Gemensamt tjänsteutlåtande  
Dnr 136-801/2016  
Dnr 2016-01645  
Dnr 2016-11055  
Dnr 2016-08056  
Dnr 2016-01383  
Sida 1 (4)  
2016-08-11

## **Samråd om 400kV luftledning mellan Snösätra i Stockholms stad och Ekudden i Huddinge kommun**

Remiss från Svenska Kraftnät

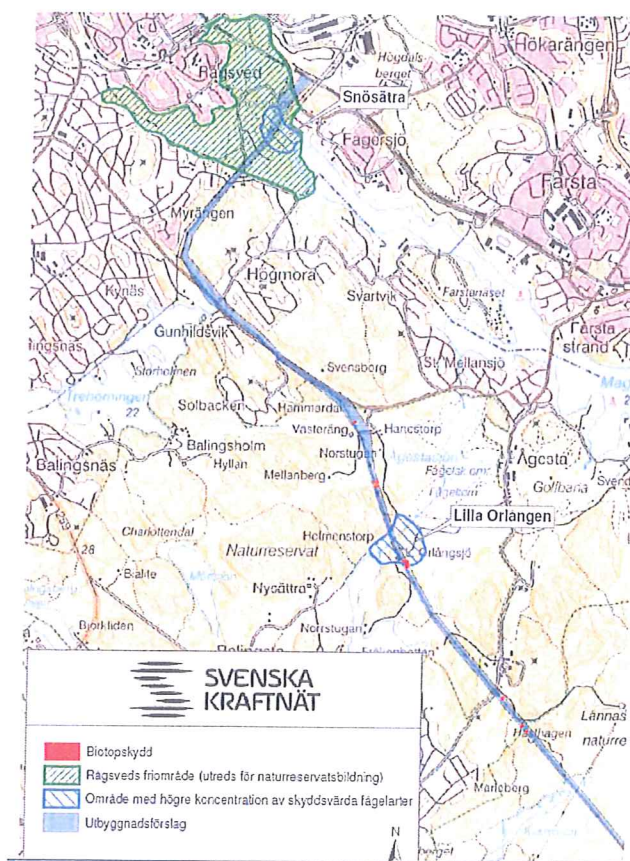
I stadens svar på tidigare remiss har ett sjökabelalternativ förordats för att undvika intrång i Rågsveds friområde. Staden vidhåller uppfattningen att en mark- eller sjökabel vore att föredra eftersom området utreds för naturreservat.
